中国認証規格抹消に関するご案内

対象製品： PC1U-300P-E2S

適用時期： 2023年8月以降の新規生産分より適用予定

現行	変更
定格銘板		
注記ラベル	<p>●这种电源装置属于 I 级保护机器,必须按照 GB 4943.1-2011 的要求进行最终制品。</p> <p>●这种电源装置安装到最终制品时,要确保空气的吸气口和墙壁之间以及空气的排气口和墙壁之间要有 3cm 以上的距离。</p> <p>注意</p> <p>●内部电气危险,请勿打开机壳。</p> <p>●请勿靠近进气孔和排气孔。</p> <p>●禁止在潮湿或淋雨(200%RH)地区使用。</p> <p>●禁止在易燃易爆场所使用。</p> <p>6124-01-4-411A</p>	<p>削除</p>

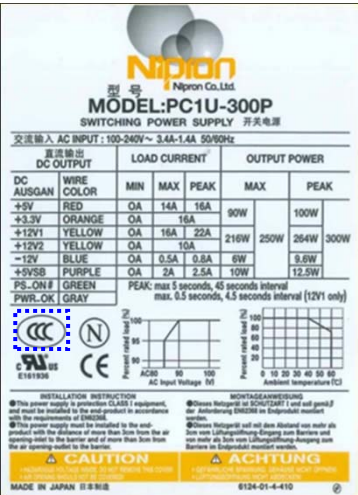
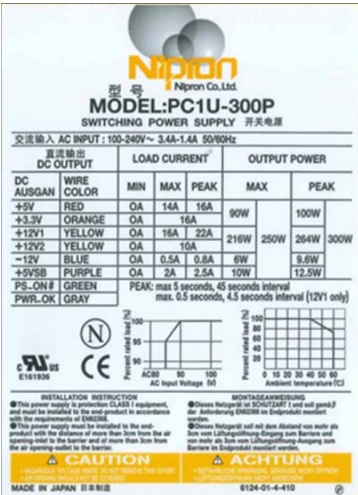
型式銘板： CCC 認証抹消により CCC 認証マークを削除。

中国語注記ラベル： CCC 認証抹消によりラベルを削除。

製品レビジョン： 上記変更後は製品 Rev.C から Rev.D に変更となります。
